**Avis de la Mission Régionale d'Autorité environnementale de  
Bourgogne-Franche-Comté  
sur le projet d'élaboration du plan local d'urbanisme  
intercommunal (PLUi) de la  
communauté de communes Champagnole Nozeroy Jura (39)**

N° BFC-2026-020896/A PP

Figure 2: Armature urbaine par typologie de communes (source : diagnostic, page 111)

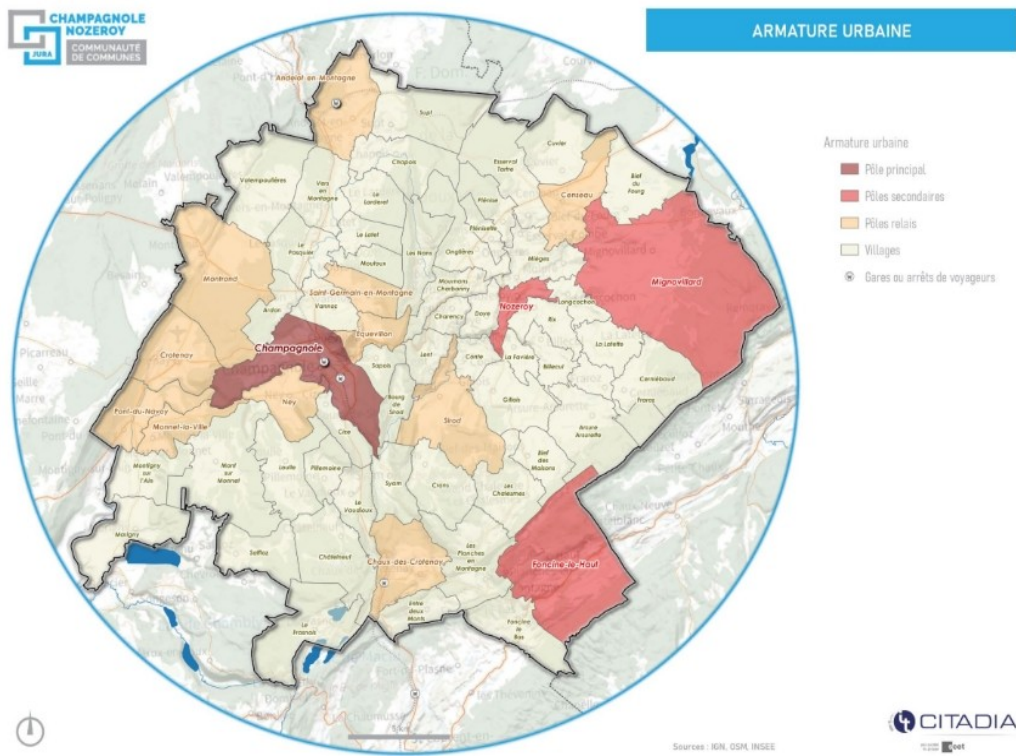
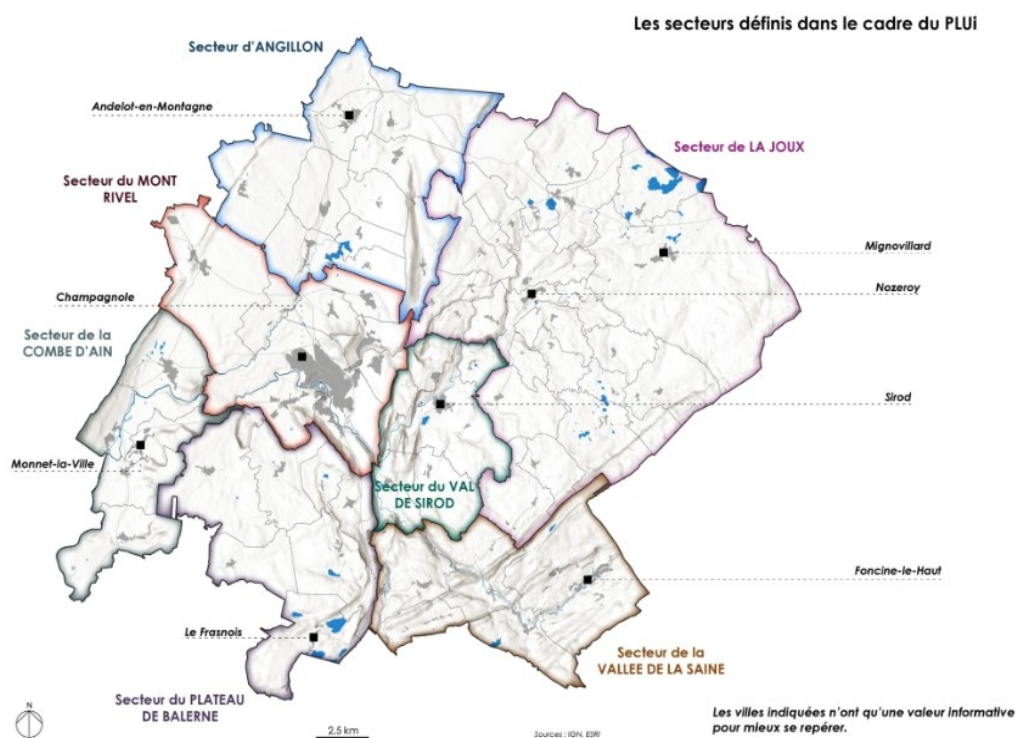
de services et de commerces, elle est présentée dans le rapport de présentation<sup>48</sup> mais n'est pas reprise dans le PADD (Figure 2). L'autre armature présentée, mentionnée à la fois dans le PADD et le rapport de présentation<sup>49</sup>, découpe le territoire en sept secteurs, qui permettent selon le dossier « *d'organiser le développement résidentiel autour de communes structurantes [...]* » (Figure 3). À noter que le secteur du Plateau de Balerne (incluant la commune du Frasnais) ne comprend que des communes de type « village » et aucune polarité (selon l'armature urbaine définissant les types de communes).

S'agissant de la répartition territoriale des logements permis par le PLUi, le dossier n'apporte aucun élément pour s'assurer que la programmation en logements permette effectivement le maintien, voire le renforcement, d'une armature territoriale qui vise à rapprocher les habitants des services, équipements et pôles d'emplois, afin de limiter en particulier les déplacements motorisés.
